Mémoire en réponse pour la complétude

PROJET FINANCÉ
par le fonds européen
de développement régional

Le Dossier de demande d'autorisation environnementale (DDAE), accompagné de la demande de dérogation aux espèces protégées (DDEP), a été déposé le 6 novembre 2024.

Après une première lecture par les services de la DEAL de Saint-Martin, par l'OFB, par la DEAL de Guadeloupe – pôle ressource naturelle et enfin par le DEAL de Guadeloupe pôle Biodiversité, une série de questions a été transmise par le Service instructeur.

Figure 4 : Vue du schéma d'aménagement (source Setec international, 2023)

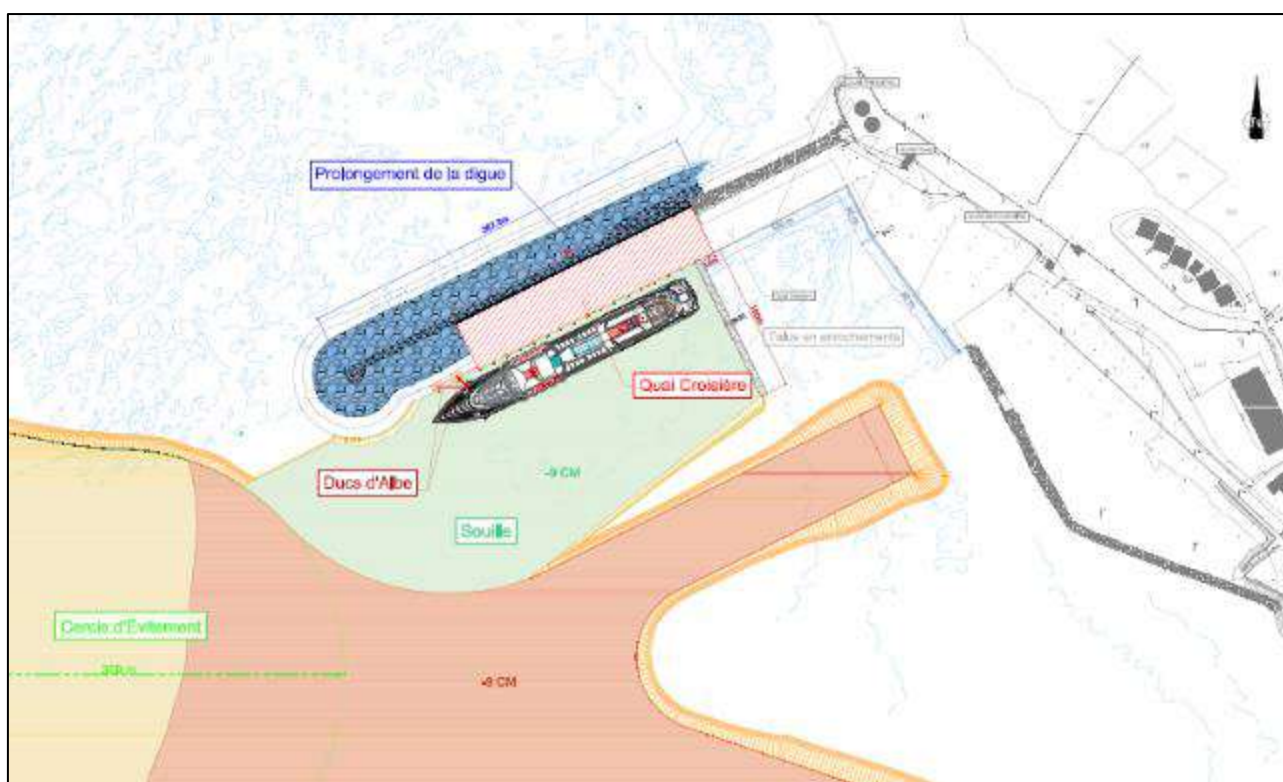
Le Maître d'ouvrage de l'époque, Setec international, a cependant procédé à une AMu (Analyse multicritère) pour le choix du quai, à savoir s'il était à construire sur pieu ou en palplanche (combi-wall). Cependant, l'un ou l'autre des choix de construction du quai ont à peu près le même impact sur l'hydrodynamisme de la zone qui est modifié principalement par la nouvelle digue.

Nous avons ici recopié l'AMu du rapport de la mission 4 du MOE, mise à jour en janvier 2023.

Ainsi, il ressort de cette analyse multicritère que le quai en palplanches est la solution la plus avantageuse.

Figure 8 : Marque spéciale du même type que pour le cercle d'évitage (source web)

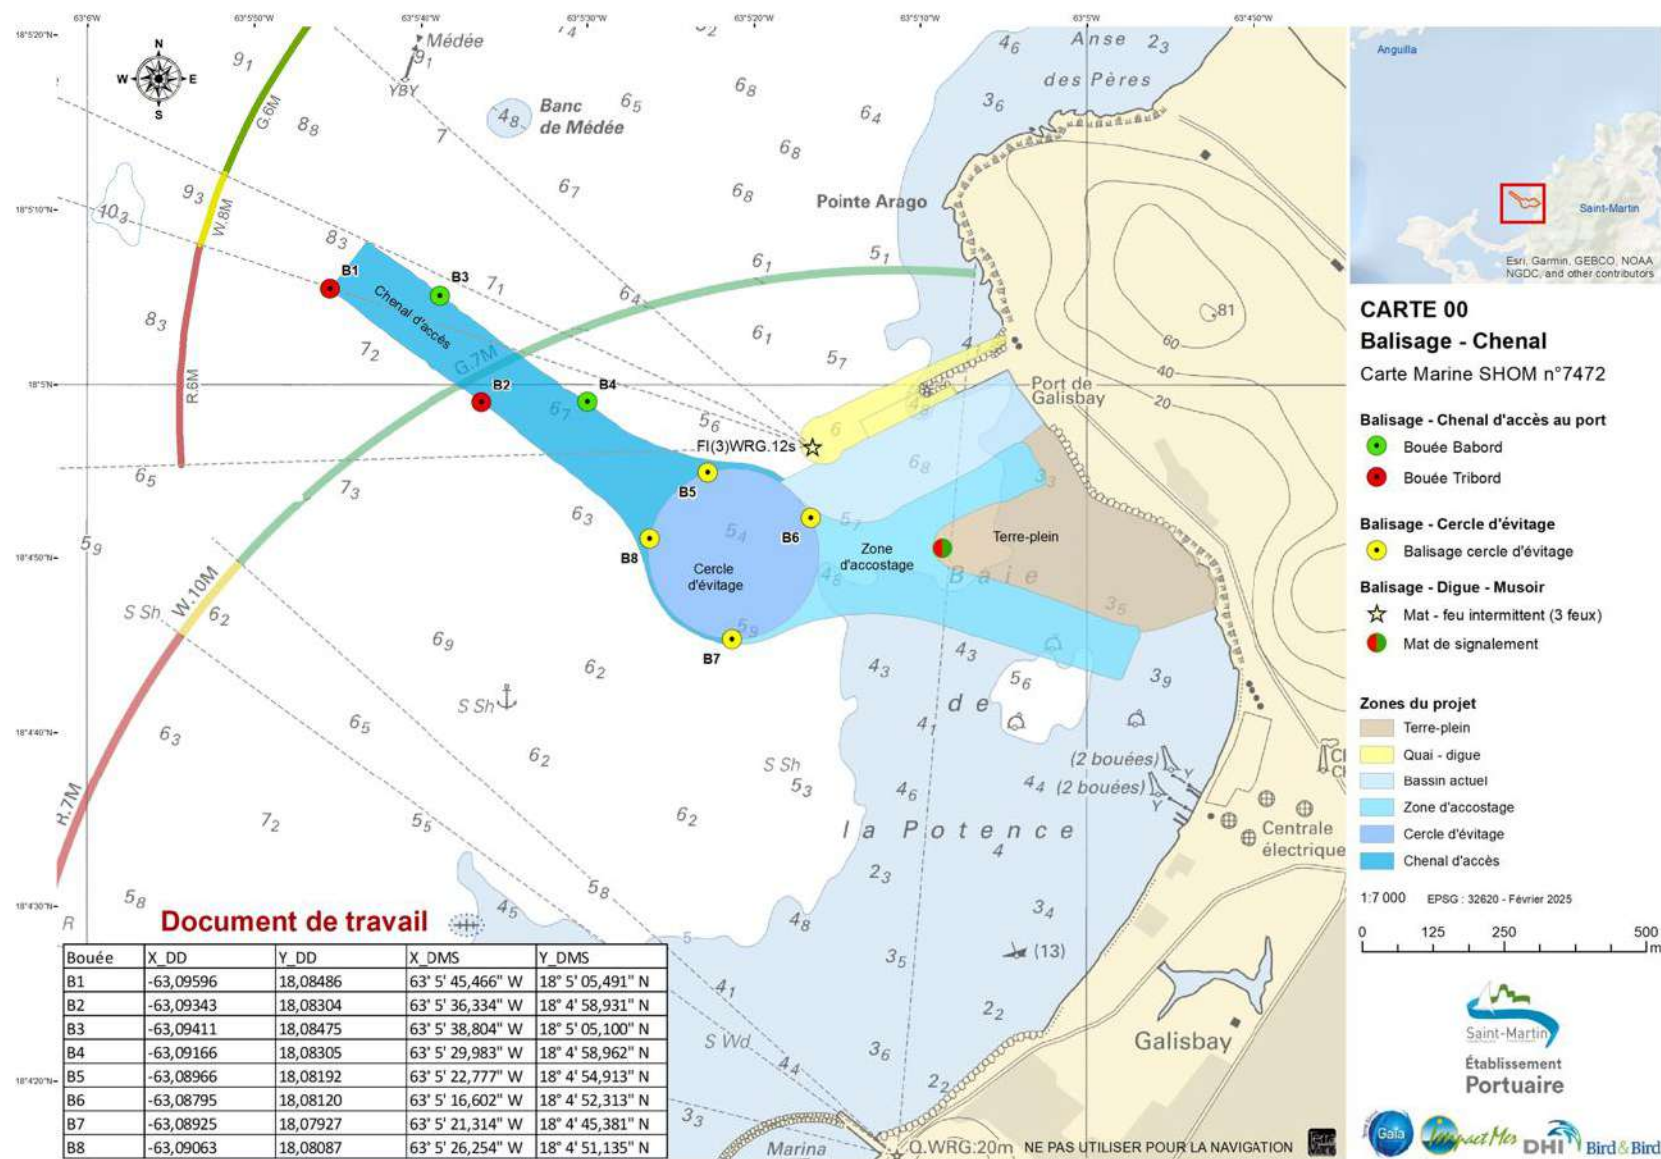
- Enfin, il reste la problématique des oiseaux marins et plus particulièrement des sternes qui utilisent une partie du plan d'eau. L'écologue Gilles Leblond propose de mettre en place des bouées pour servir de reposoir.

- ▷ De créer une nouvelle mesure de réduction **MR17** pour réduire le dérangement des oiseaux marins en leur permettant de créer des reposoirs, par l'utilisation des bouées de signalement du cercle d'évitage. Ces bouées seront installées dès que le cercle d'évitage aura été dragué. Il est prévu de mettre 4 bouées jaunes avec des flotteurs coniques de 1,24 m de diamètre. Ces bouées seront définies pour permettre une surface de repos la plus grande et plate possible. Elles ne seront donc pas équipées de dispositifs anti-oiseau. Pour permettre une bonne efficacité de la mesure, elles seront installées dès la fin du dragage du cercle d'évitage. De plus, il est connu que les bouées et autres supports de surface génèrent un effet « DCP » (dispositif de concentration de poissons), c'est à dire attire les poissons pélagiques qui se mettent dans l'ombre et dans le dessous de l'objet flottant.

Cette mesure sera mise en place dès les travaux de dragage du cercle d'évitage terminé (entre le mois 4 et les mois 16 des travaux sur les 36 mois). Elle va permettre ainsi d'être utilisé par les oiseaux marins (pélican, sternes...) avant la fin effective des travaux et réduire le dérangement de ces oiseaux pour leurs chasses et leurs utilisations du plan d'eau. Les bouées seront adaptées pour servir au mieux de reposoir.

Tableau 14 : Exemples de colonies morts de *Acropora palmata* observées sur l'enrochement de la digue

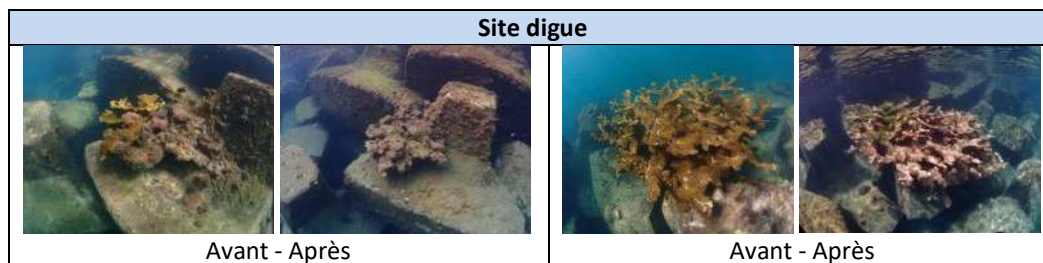
Toutes les colonies de l'espèce très sensible aux canicules marines *Acropora palmata* sont mortes sur la digue.

A l'heure actuelle, presque toutes les colonies observées sont mortes, en particulier toutes les colonies d'*Acropora palmata*. Ces colonies présentes sur la digue étaient les meilleures candidates à une transplantation du fait de leur forte croissance et de leur potentiel de bouturage naturel important. Les colonies survivantes des 2 autres espèces *Orbicella faveolata* et *Agaricia sp.* disséminées sur la digue, les quais et l'enrochement sont délicates à transplanter puisque encroûtantes, malades pour la plupart. La réussite de l'opération de translocation de ces quelques colonies est difficile.

Figure 19 : Diagramme Hjulström (source web)

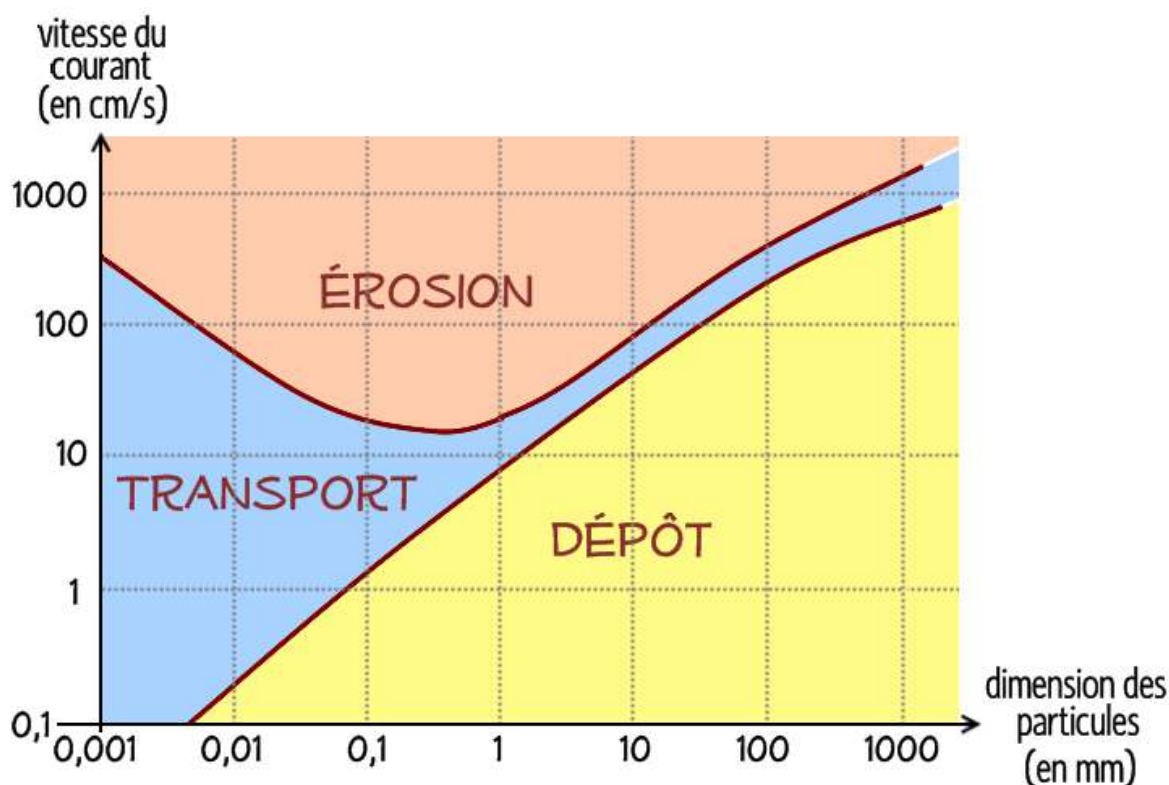
2.3.1.6 Dispersion des MES confinées dans le rideau

Le rideau anti-MES a une efficacité avérée qui permet d'éviter une trop grande dispersion d'une masse importante de MES d'un coup au moment et durant l'opération de dragage. Il sera installé autour de l'atelier de dragage et va permettre aux MES de sédimenter dans la zone confinée. Une fois sur le fond, il faut une certaine vitesse de courant pour arracher les particules.

Cette loi physique a été mise en forme dans le diagramme ci-dessus dit de Hjulström. On peut donc constater que pour une taille de particule donnée (par exemple 10 μm), elle va sédimer pour des vitesses inférieures à 0,3 cm/s, être transporté pour des vitesses inférieures à 80 cm/s. Par contre, pour qu'elle soit arrachée du fond (érosion), il faudra des vitesses supérieures à 80 cm/s sur le fond.

Cela veut dire que si les particules fines sédimentent dans la zone confinée du rideau, il faudra des courants plus forts pour les remettre en suspension du fond. D'autant plus, qu'elles vont se retrouver dans la zone qui aura été draguée et qui va constituer une souille (un trou) d'où, il sera encore plus difficile à ces particules d'être remis en suspension.

Figure 23 : Exemple de protocole à mettre en place pour réduire les impacts sur la faune marine dans le cadre de réalisation de travaux en mer (source MTE, 2020)

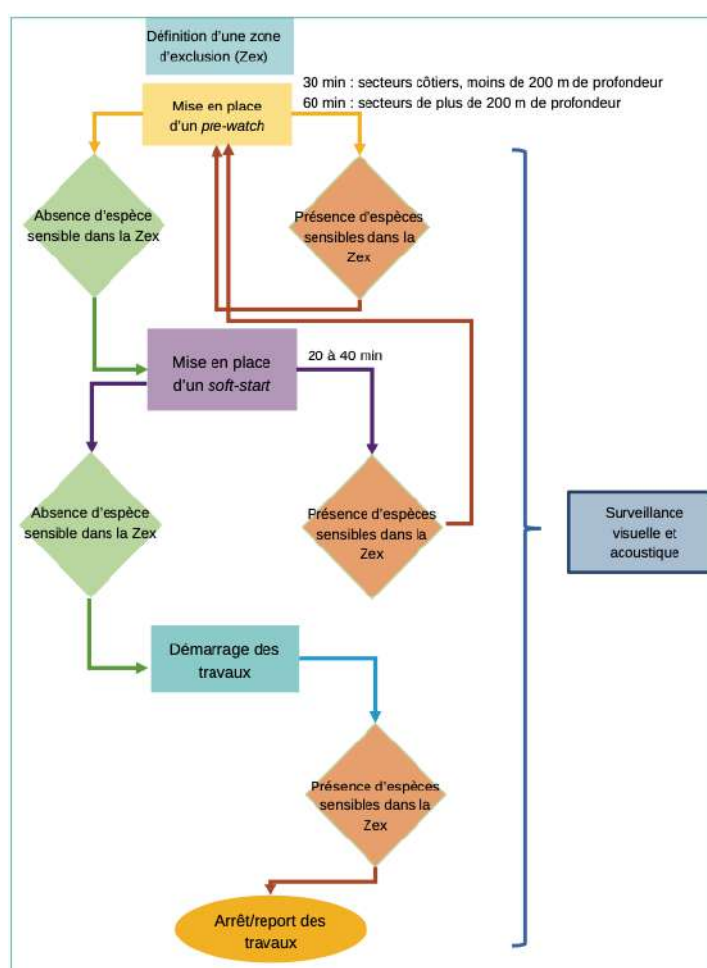
2.4.2.5 Clarification sur la mesure MR02 – Rideau de bulle

Il sera écrit une procédure pour la mise en place et l'utilisation du rideau de bulle. Comme expliqué dans le chapitre 8 du DDAE, il sera installé pour les opérations de battage des pieux et palplanches. Il sera mis en œuvre une procédure de softs start qui s'inspirera des recommandations du Guide de préconisations pour : limiter l'impact des bruits sous-marins sur la faune marine, parue en 2020. 30 minutes avant le démarrage du battage, le rideau sera mis en marche et une observation approfondie sera faite dans la ZEX (Zone d'exclusion) d'environ 300 m de rayon autour de l'atelier. S'il n'est pas constaté de présence de mammifères marins dans cette ZEX, alors, il sera mis en œuvre le soft start ou ram up en fonction du type d'atelier durant 30 minutes. Le soft start consiste à frapper progressivement les coups de marteau sur le pieu ou la palplanche à battre en accélérant progressivement la fréquence pour atteindre au bout de 30 minutes le rythme normal. Le ram-up est un peu la même chose, mais s'utilise sur du forage ou vibrofonçage, en augmentant progressivement la puissance de l'engin.

De plus, comme il est écrit dans les chapitres 8 et 9 du DDAE, il sera bien mis en œuvre des bouées de mesures du bruit sous-marin et de détection des mammifères marins, au niveau de la zone de clapage et dans la Baie de la Potence. Ces bouées permettront de suivre en temps réel les travaux et la présence ou absence de mammifères marins.
